Projet de Parc Eolien à Champguyon

Avis d'hydrogéologue agréé concernant la mise en place de l'éolienne EOL2 du parc éolien de Champguyon dans le périmètre de protection éloignée du captage AEP de la commune (51310).

Par G. GURLIAT

Juin 2020

Figure 9 : Situation des éoliennes par rapport aux périmètres de protection

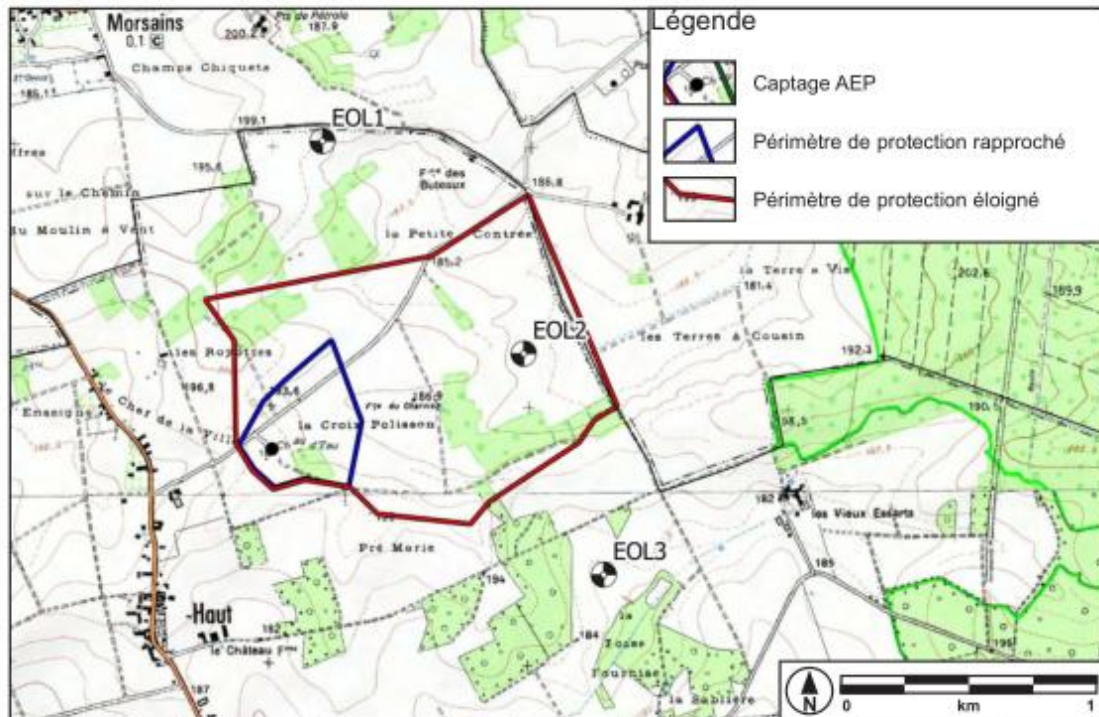
La carte ci-dessous montre que, à l'exception de l'éolienne EOL2, toutes les autres se situent hors des périmètres.

L'éolienne EOL2 se situe dans le périmètre de protection éloignée, en amont écoulement.

L'examen de la situation des éoliennes par rapport aux périmètres de protection du captage indique que tout le dispositif est en dehors des périmètres de protection du captage d'eau potable alimentant la commune, à l'exception de l'éolienne EOL2 situé dans le périmètre éloigné.

Sur un plan hydrogéologique, il a été dit que l'écoulement de la nappe s'exerçait globalement de l'est vers l'ouest. Par rapport à l'éolienne, l'exploitation du captage se situe donc en aval écoulement.

La distance entre l'éolienne et le forage est d'environ mille mètres.

En considérant le niveau d'eau de 1967 et en prenant le gradient proposé de 5 ‰ obtenu à partir de la carte piézométrique établie par le BRGM lors de l'inventaire de 1967 des Ressources hydrauliques en France [6], on peut donc en déduire que la cote du niveau d'eau à la verticale de l'éolienne EOL2 est de l'ordre de 169 m, soit à une profondeur de 16 m sous le sol.

La profondeur du niveau d'eau supérieure à 15 mètres et la présence d'une protection marneuse sans doute de l'ordre d'une dizaine de mètres permettent de considérer que le risque de contamination à partir de la surface est relativement faible. Il ne peut toutefois pas être totalement considéré comme absent du fait du caractère karstique des formations rencontrées.

Sous condition du respect de l'ensemble des préconisations recommandées dans ce rapport, de celles issues de la Réglementation Générale (Loi sur l'Eau), du Règlement Sanitaire Départemental mais également du respect des mesures de protection environnementale énoncées dans l'étude d'impact, il est donné un avis favorable au projet de mise en place de l'éolienne EOL2 du parc éolien de Champguyon.

Figure 10 : Schéma de principe de la fondation

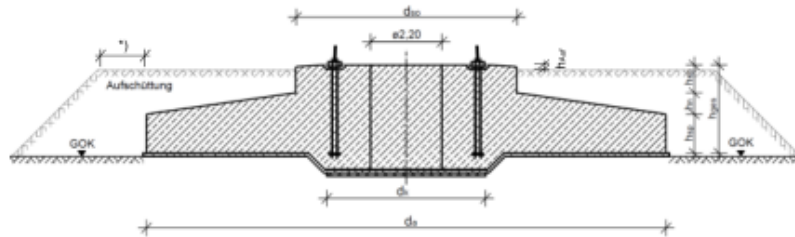
Une étude géotechnique devra être menée pour vérifier les paramètres géotechniques permettant ces calculs.

Il a été précisé dans les caractéristiques hydrogéologiques de la nappe que son niveau d'eau dans le forage se situait autour de 40 mètres de profondeur, ce qui limite fortement les risques de contamination. On rappellera toutefois que des manifestations karstiques sont connues

dans le secteur ce qui signifie la présence éventuelle de fissures/fractures permettant au béton de s'infiltrer. On veillera donc, à l'issue des coulages, à surveiller le niveau du béton pour s'assurer de l'absence de fuites.

Il est demandé que, dans le cas où les résultats des essais géotechniques, pour le dimensionnement des fondations notamment, rendaient nécessaires des modifications au programme annoncé, soient communiqués à l'ARS les changements devant être apportés au projet, qui me seraient ensuite transmis.
